# 島根原子力発電所 2 号炉 溢水による損傷の防止等，安全施設， 外部事象の考慮及び竜巻影響評価について

(審査会合からの変更内容及びコメント回答)

令和 2 年 8 月  
中国電力株式会社

図1 浸水防護重点化範囲内に設置する海域と接続する低耐震クラスの機器及び配管への浸水対策

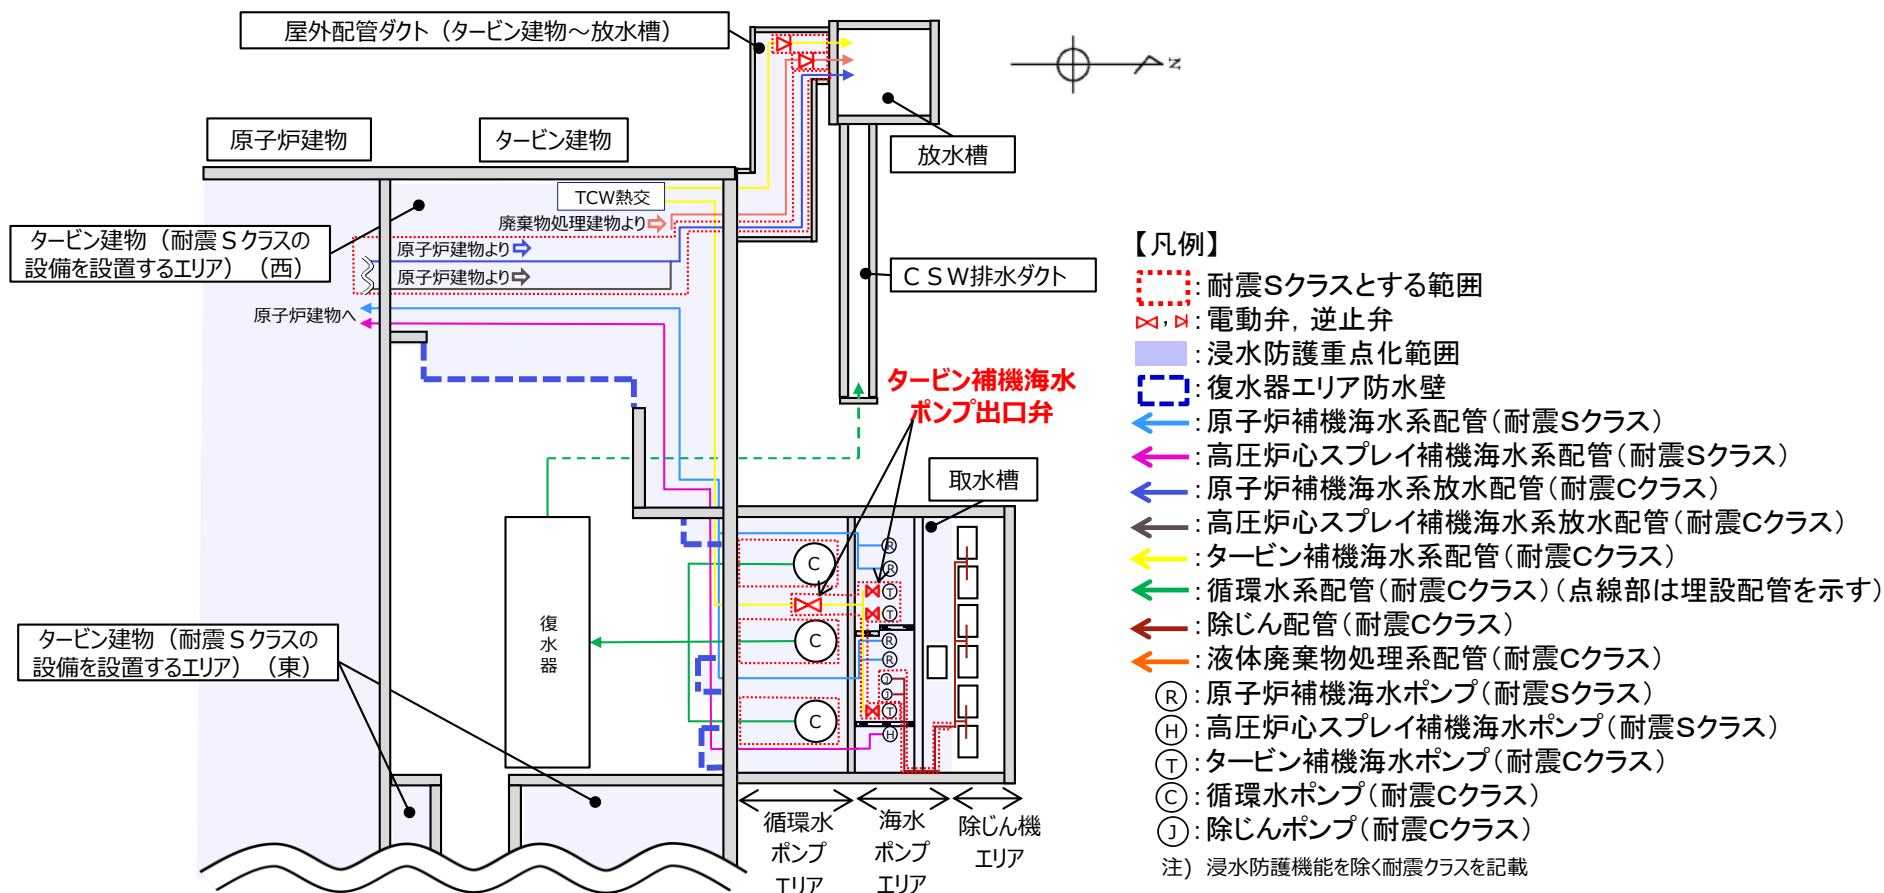
タービン補機海水ポンプ出口弁を設置するインターロックをMS-1相当に位置付けて他条文で説明する方針について、施設に求められる安全機能と閉止できなかった場合の影響の観点も踏まえてどのような設計を行う方針であるかが明確になるよう説明すること。

設置許可基準規則第5条（津波による損傷の防止）に適合させるため、設計基準対象施設であるタービン補機海水ポンプ出口弁について、新たに浸水防止設備としてインターロックによる弁閉止機能を加えることとする。

弁閉止インターロックは浸水防止設備であり、「発電用軽水型原子炉施設の安全機能の重要度分類に関する審査指針」に示される安全機能を有する施設に該当しないが、その重要性に鑑み、設置許可基準規則第12条の要求事項を参照し、多重性を確保する等の設計とすることで、信頼性を向上させる。以下にその設計方針の考え方及び具体的な設計方針について示す。

- タービン補機海水ポンプ出口弁の弁閉止インターロックは、耐津波設計においてタービン建物（耐震Sクラスの設備を設置するエリア）及び取水槽循環水ポンプエリア（以下、「タービン建物等の浸水防護重点化範囲」という）への津波の流入を防止する浸水防止設備であり、浸水防止機能を有している。
- タービン補機海水ポンプ出口弁を含む第5条（津波による損傷の防止）における浸水防護重点化範囲内に設置する海域と接続する低耐震クラスの機器及び配管への浸水対策を図1に示す。

島根原子力発電所周辺の地滑り地形分布図

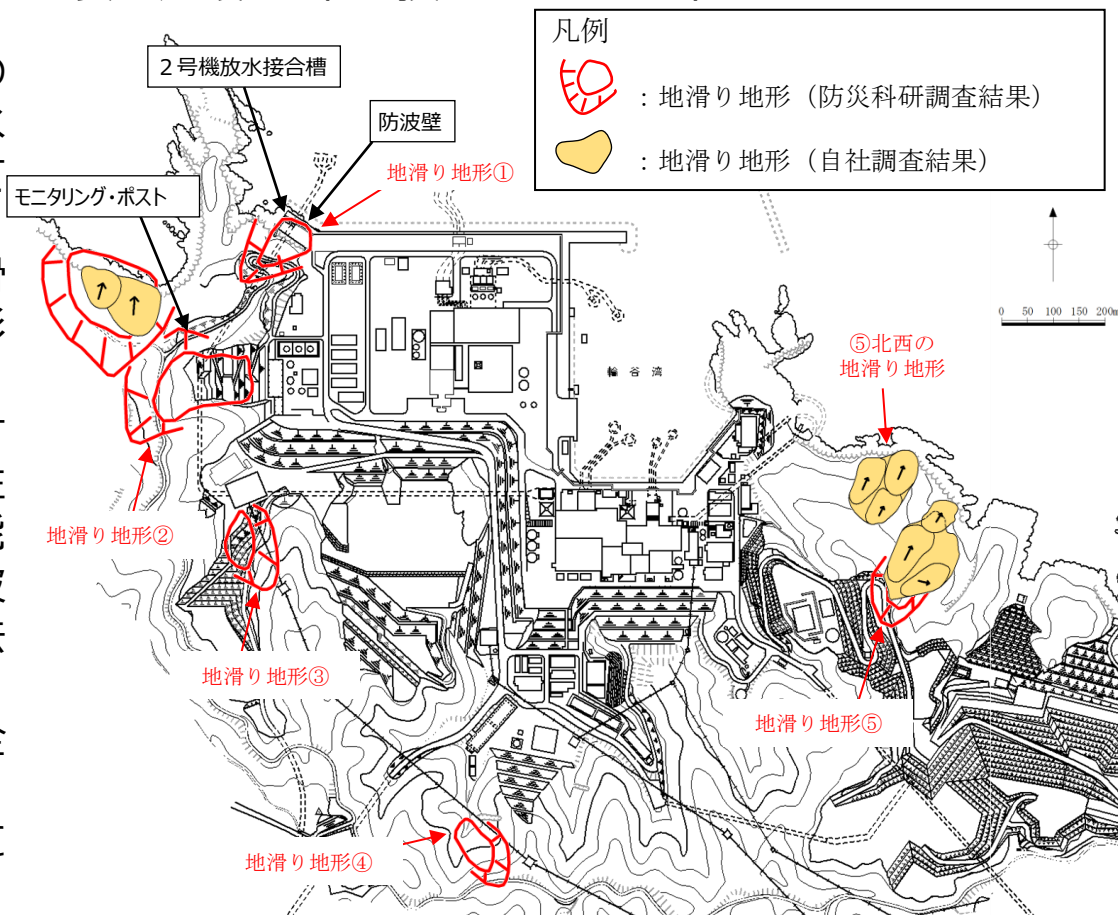
- 地滑りのハザードレベルについては、現在別途審査中であるため、その結果を踏まえて改めて説明すること。（第770回審査会合 令和元年9月12日）
- 土石流危険区域に含まれる重要施設を示すとともに、その代替施設が土石流の影響を受けないことを説明すること。（現地調査 令和元年9月20日）

- 下図に示す防災科学技術研究所（以下、「防災科研」）の調査結果である地滑り地形①～⑤のうち、次頁に示すとおり、①～④に対してはいずれも地滑り地形ではないと評価している。
- また、下図のとおり、地滑り調査の結果抽出された地滑り地形⑤及び⑤北西の地滑り地形の範囲に安全施設は存在しないことから、地滑りにより安全施設の機能を損なわないことを確認した。

- なお、防災科研調査の地滑り地形①の範囲にある安全施設として2号機放水接合槽があり、また津波防護施設として防波壁がある。

自社調査の結果、深層崩壊に伴う地滑り面は認められないことから、地滑り地形ではないと判断される。

しかし、防災科研調査の地滑り地形付近において確認された礫質土及び粘性土については、過去の表層すべりの可能性が完全に否定できないことから、防波壁周辺斜面の安定性確保のため、撤去することとする。

- また、地滑り地形②の範囲にある安全施設としてモニタリング・ポストがあるが、現在は人工改変が加わり地滑り土塊に相当する土砂は撤去されていることから、地滑りは想定されない。
